**DODATEK č. 1
SMLOUVY O DÍLO***KE ML 3475/25
1307*

„SUPŠ Jihlava – Helenín – Rekonstrukce stravovacího provozu“**I. Smluvní strany****Objednatel:**

REKAPITULACE Změnových listů k dodatku č.1 SOD

Název stavby: SUPŠ Jihlava – Helenín – Rekonstrukce stravovacího provozu	Číslo změny stavby: 2
Smlouva o dílo (SoD) ID : 162107	
Stavební část - změny podlaží

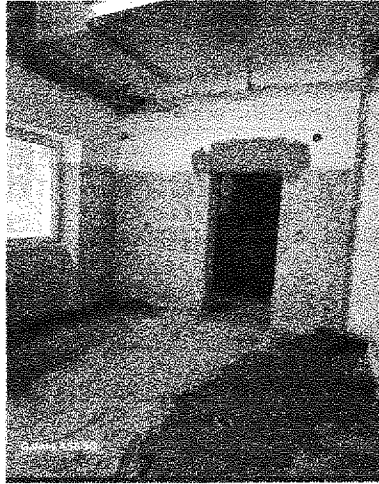
Při bourání podlahy byla místa zjištěna vyšší vrstva stávajícího horního betonu a ve skladbě byl polystyren který se musel vybourat odstranit, dále se museli zapravit drážky po kanalizace v podkladním betonu betonem a doplnit nový polystyren pod vrchní beton. Dále bylo rozhodnuto o rozšíření rozsahu o část jídelny kvůli instalacím.

Název stavby: SUPŠ Jihlava – Helenín – Rekonstrukce stravovacího provozu	Číslo změny stavby: 9
Smlouva o dílo (SoD) ID : 162107	
Venkovní fasáda - zvětšený rozsah sanace

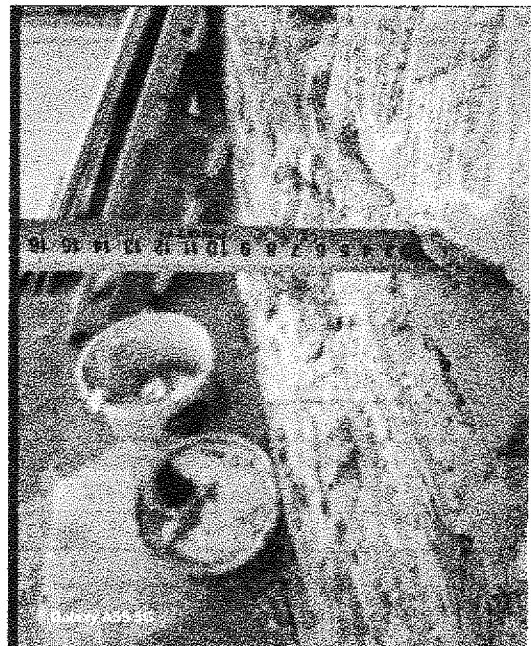
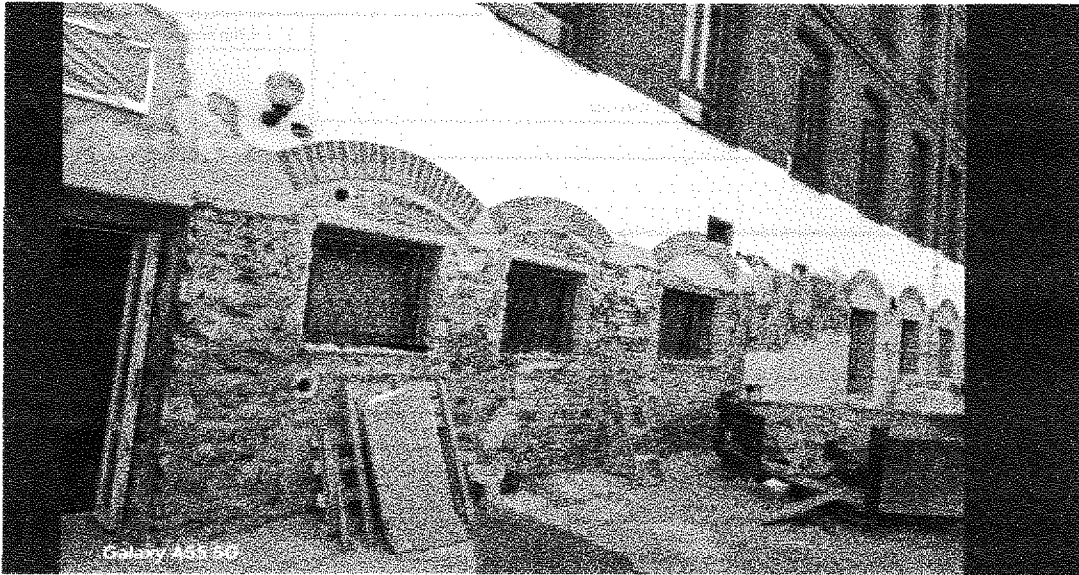
Při otlučení fasády byla zjištěna větší potřeba sanace fasády - fasáda bude v celém rozsahu obroušena a znova natřena
